Zlepšení kvality vod horního povodí řeky Moravy - II. fáze

změnový list č.		Datum předložení	4. 12. 2015
Ev.č.	ZL-183-S-Z-SO 3.004	Datum schválení	7. 12. 2015
Objednatel	Vodohospodářská zařízení Šumperk, a.s., Jílová 6, 787 01 Šumperk		
Správce stavby	Sdružení API-VRV, vedoucí partner API spol. s r.o., Palackého 12, 150 56 Praha 5		
Zhotovitel	IMOS Brno, a.s., Olomoucká 174, 627 00 Brno		
Změnový list předkládá:	zhotovitel		
Charakter změny:	Práce neobsažené v ZDS xx)	Oprava položek dle skutečnosti	
Stavba / objekt / úsek:	3. Město Zábřeh / SO 3.004 - LOKALITA UL. 28. ŘÍJNA		
<u>Specifikace změny:</u> Po provedení výkopových prací na stokách 04.1 v úseku mezi šachtami Š04.1-14 až Š04.1-25, 04.1-O a 04.1-5 odpovědný geolog zhotovitele na základě jeho rozboru konstatoval, že vytěžený materiál není vhodný pro zpětný zásyp. Následně provedené stavebně-geologické šetření potvrdilo odlišné geotechnické parametry zemin oproti IG předpokladům v zadávací dokumentaci. Geolog zhotovitele zakazuje použít nevhodný materiál z rýhy pro zpětný zásyp a místo něj nařizuje použít vhodný materiál dle TP 146. Na stokách 04.1 v úseku Š04.1-14 až Š04.1-25a 04.1-5 bude rovněž provedena sanace podloží ŠD

Sanace podloží a výměna nevhodného zásypaného materiálu na stoce 04.1-O

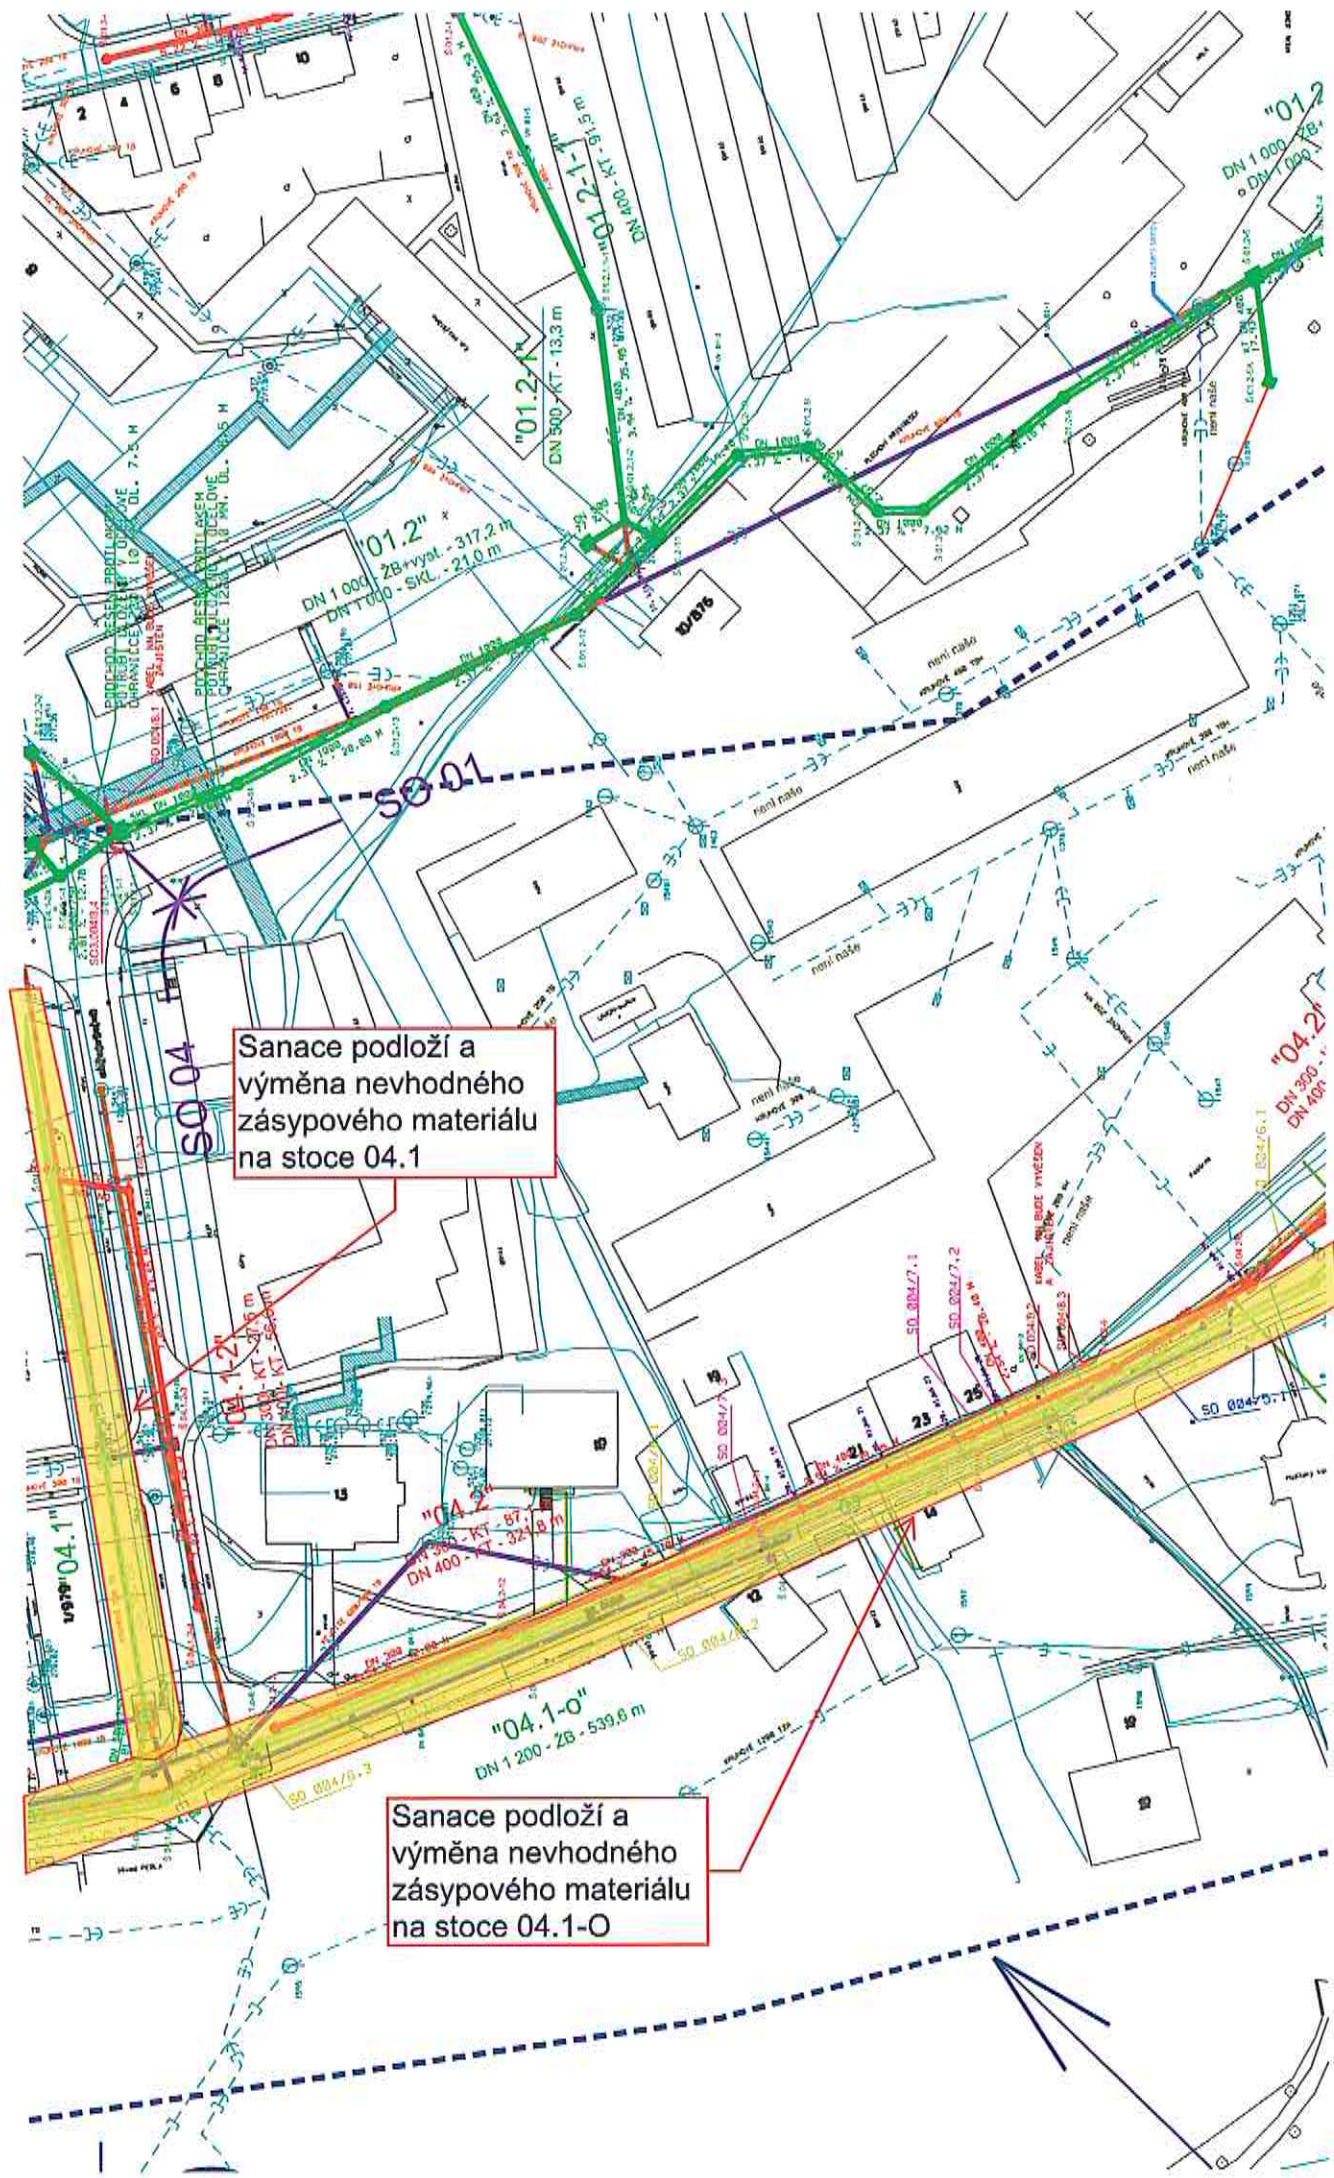
Sanace podloží a
výměna nevhodného
zásypového materiálu
na stoce 04.1

Sanace podloží a
výměna nevhodného
zásypového materiálu
na stoce 04.1-O

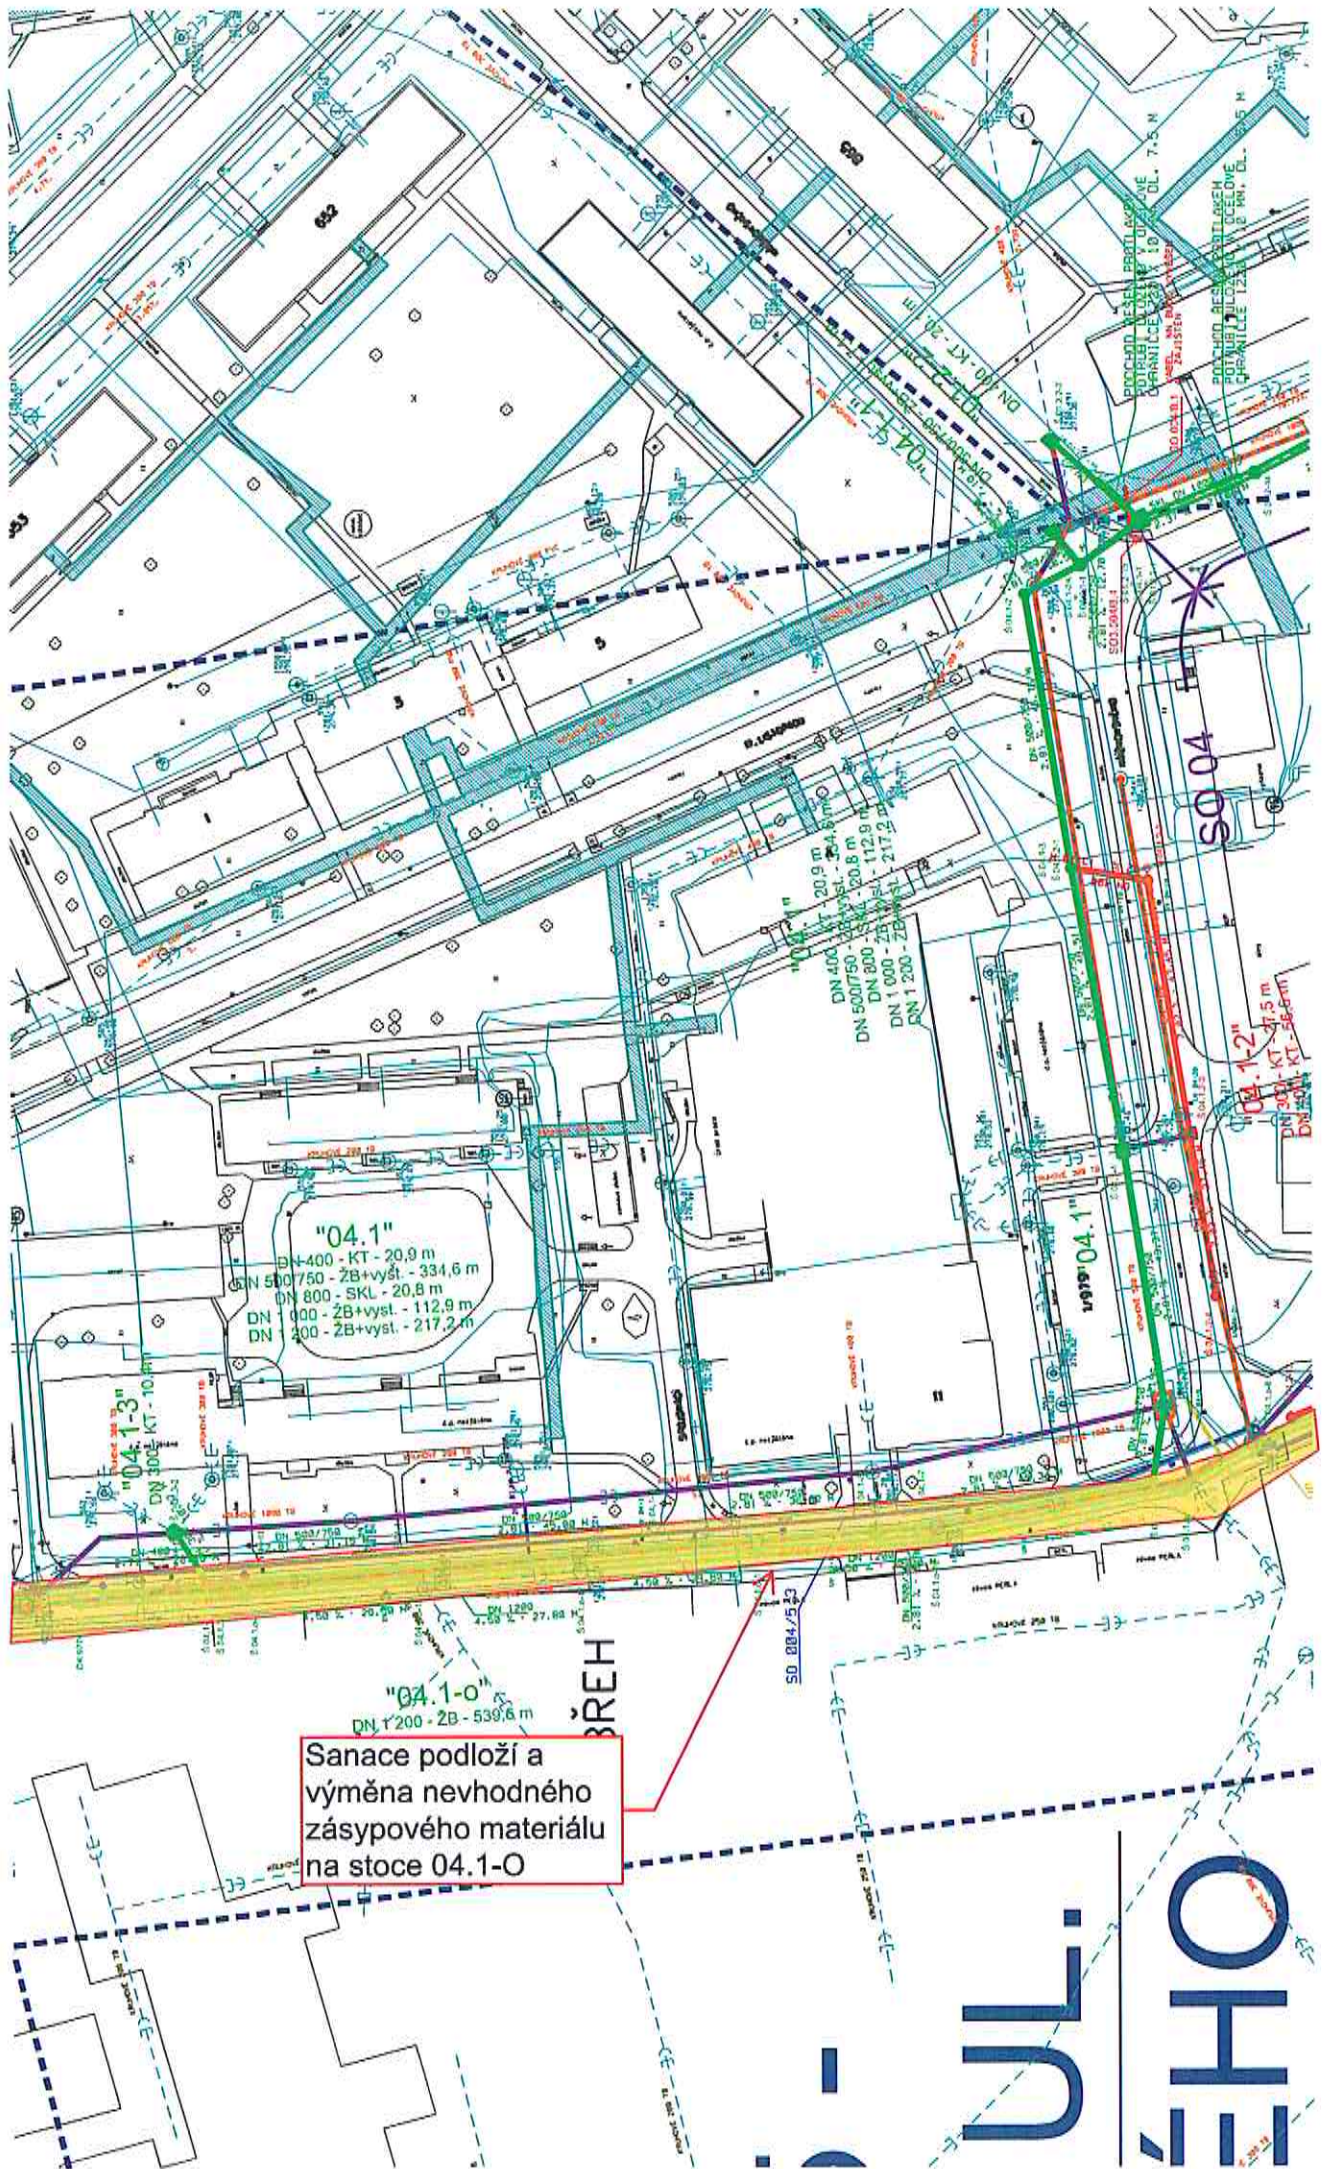
Sanace podloží a
výměna nevhodného
zásypového materiálu
na stoce 04.1-O
